改善箇所説明図

基準不適合発生箇所

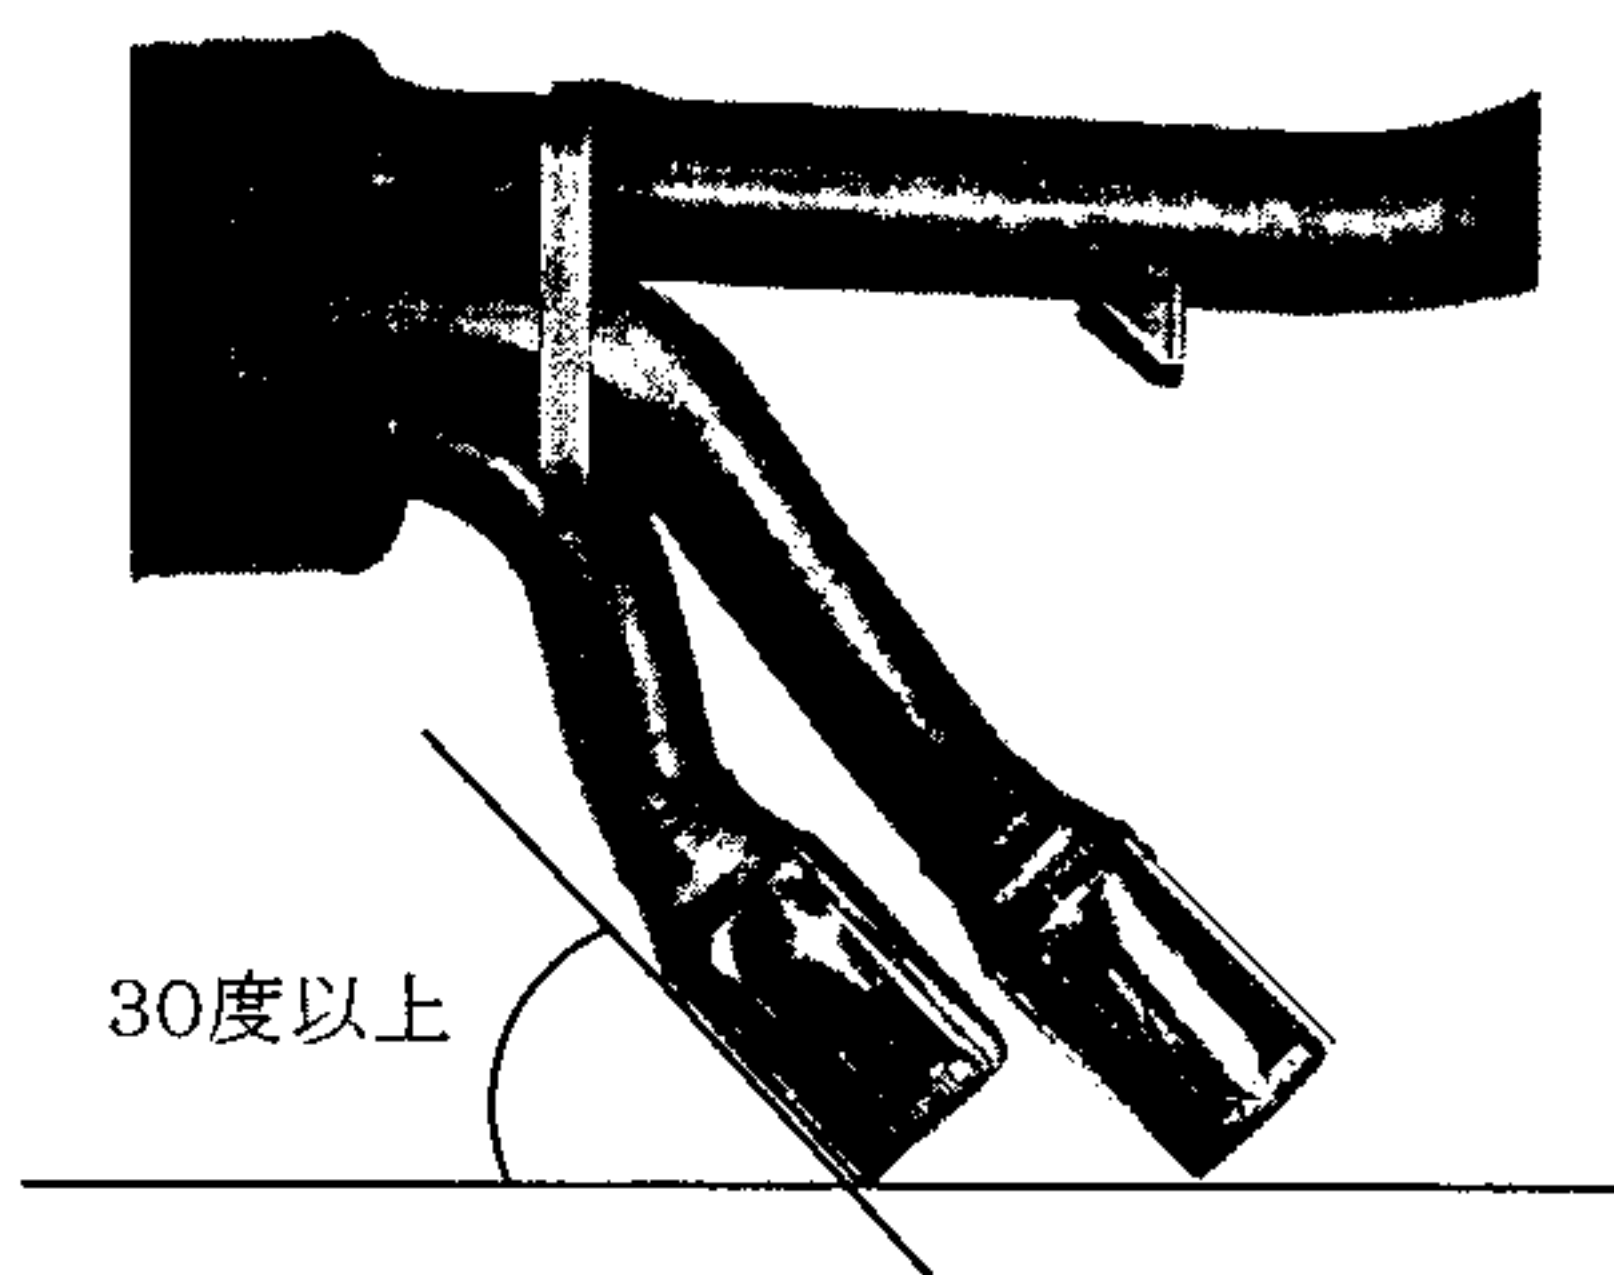
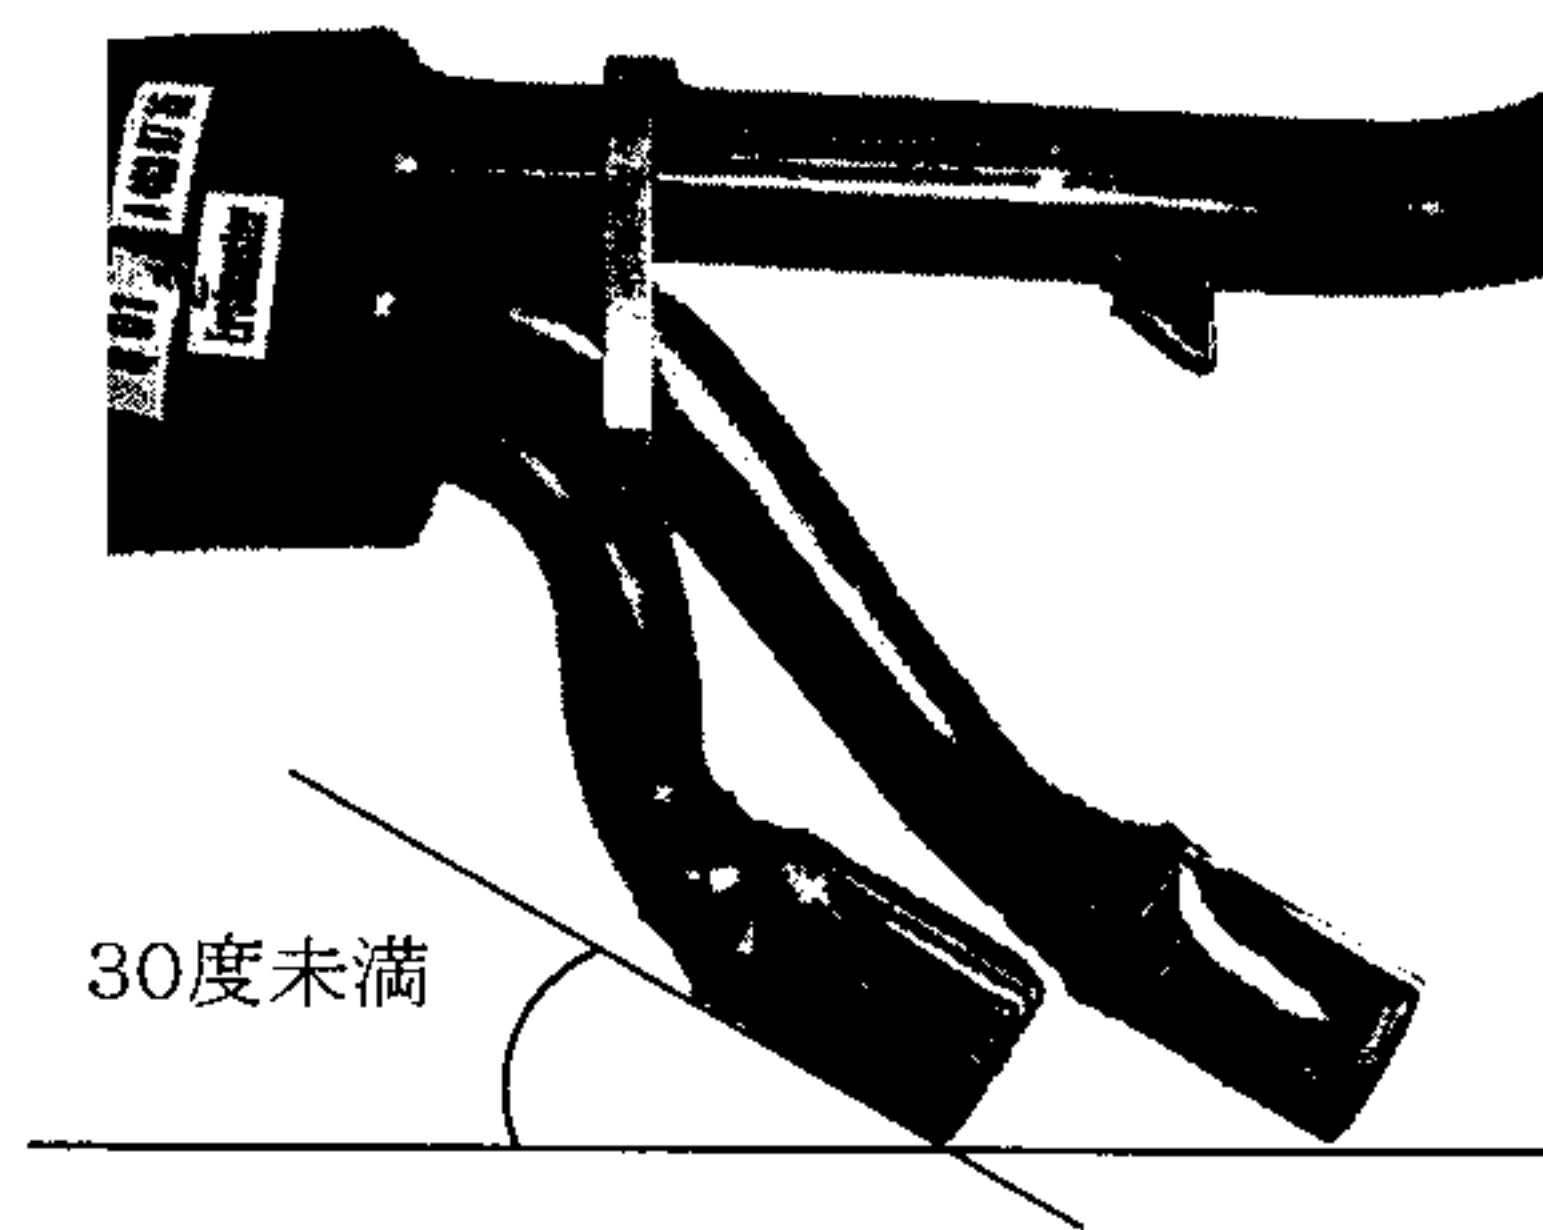
排気管のエンドパイプの設計角度が不適切なため、開口方向が左向きとなっている。そのため、発散するガスが他の交通に悪影響を及ぼすおそれがある。

全車両、リア・マフラーをエンドパイプ部の開口角度を改良した対策品と交換する。
